改善箇所説明図

改善箇所

ロータリースイッチ

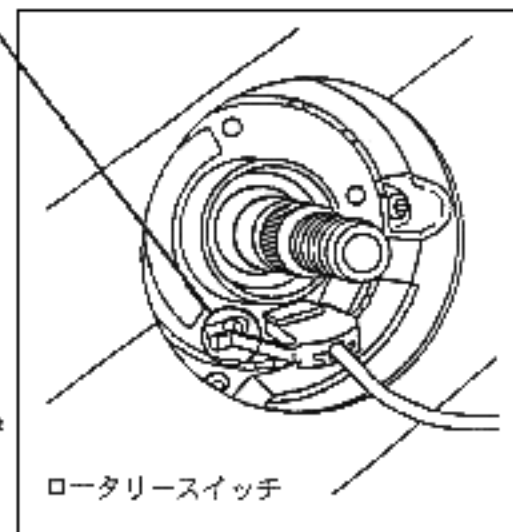
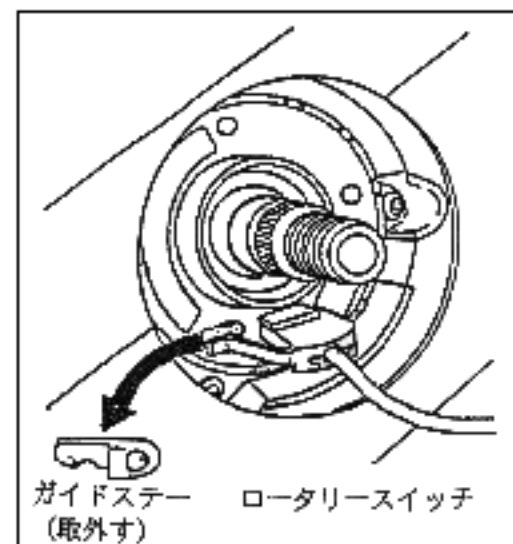
ハンドル部のエアバッグ用配線コネクタのガイドステーに製造不良のものがあるため、ガイドステーが外れてコネクタが接触不良となり、前面衝突時にエアバッグが作動しないおそれがある。

全車両、当該コネクタを点検し、ガイドステーを取外す。

作業終了識別

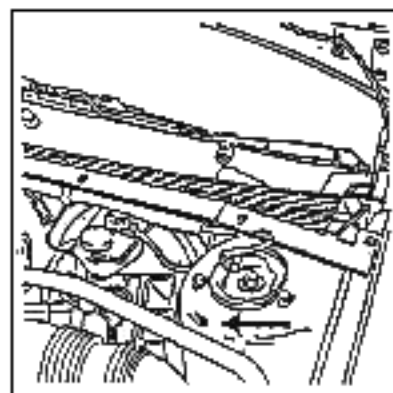
上記作業終了後、左側ストラット上部に黄色いペイントマークを塗布する。
